**Allegato "A" alla Deliberazione della Giunta regionale n. 26-6483  
in data 23/7/2007 relativa all'approvazione del Piano Regolatore  
Generale Comunale Comune di Domodossola**

**Elenco modificazioni introdotte "ex officio" ai sensi dell'11° comma dell'art. 15  
della L.R. 5.12.1977 n° 56 e s.m.i. agli elaborati adottati con D.C. n. 58 del  
28.9.2005**

Fig. 1 - Estratto dalla TAV 9 "Carta di sintesi della zonizzazione e dell' idoneità geomorfologica all'utilizzazione urbanistica", in scala originale 1:10.000 (aggiornamento: luglio 2005). Sono individuati i perimetri delle aree da ascrivere alla classe IIIB2 in luogo della classe II.

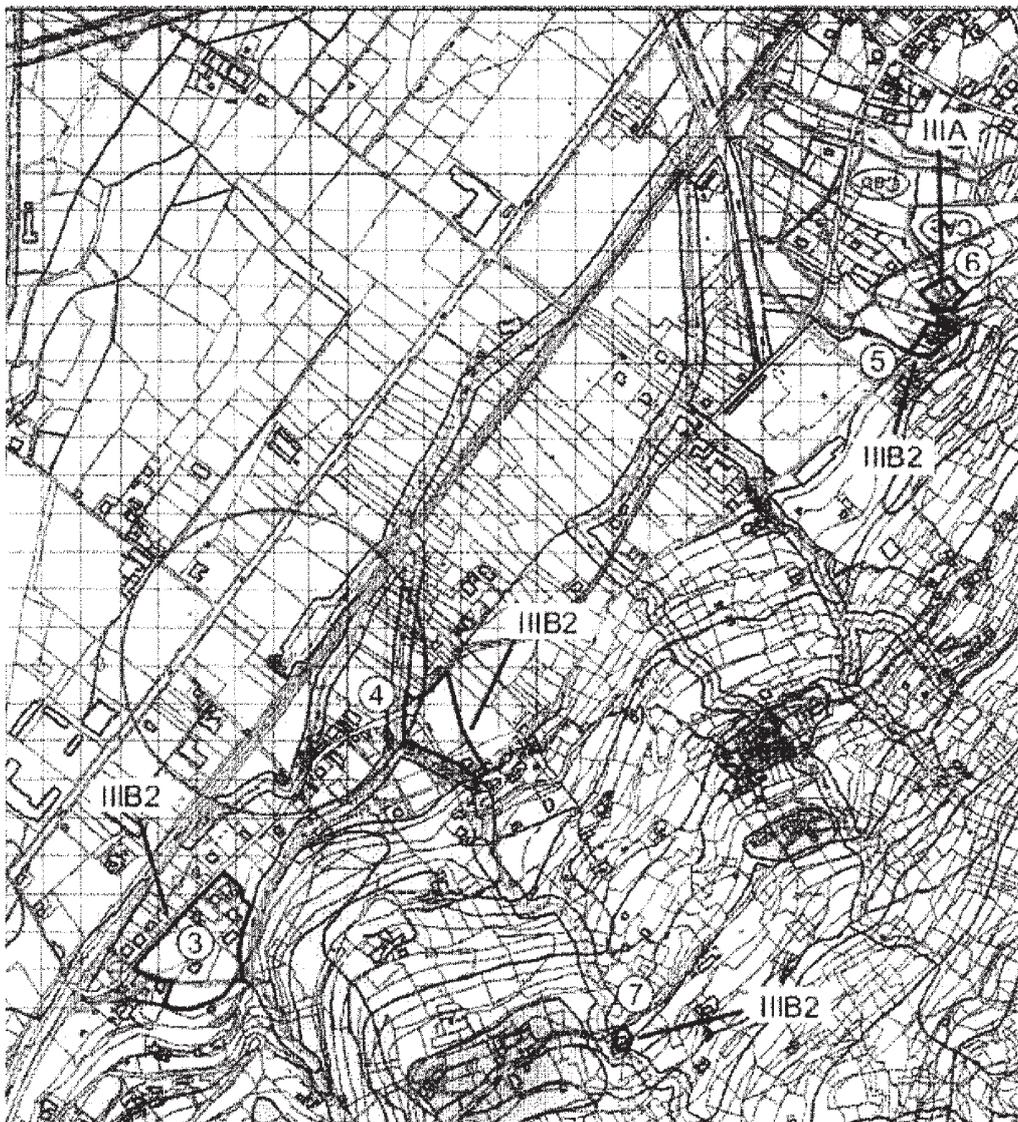
Le aree 1 e 2, rappresentate nell'allegata Fig. 1 e le aree 3, 4, 5, 6 e 7, rappresentate nell'allegata Fig. 2, sono riclassificate alla classe di pericolosità secondo quanto in esse indicato.
